改善箇所説明図

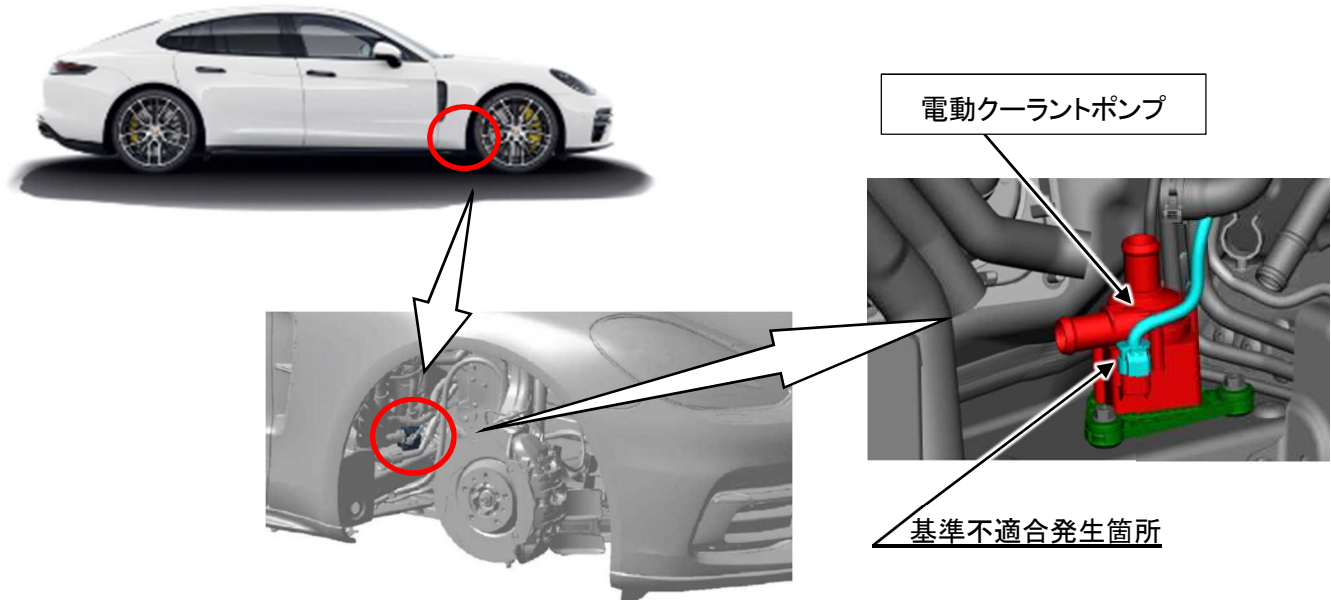
エアコン用の電動クーラントポンプにおいて、シーリングの設計が不適切なため、シール性が不足しており、ポンプのコントロールユニット部に湿気が入り、ポンプ内部で短絡が発生する場合がある。そのため、ヒーターの機能が停止し、そのままの状態で使用を続けると、ポンプのコネクタの過熱により、最悪の場合、火災に至るおそれがある。

全車両、電動クーラントポンプを交換すると共に、コネクタを点検し、必要に応じて交換する。

識別：改善済車両には車台番号打刻 11 桁目の下に黄色ペイントを塗布する。
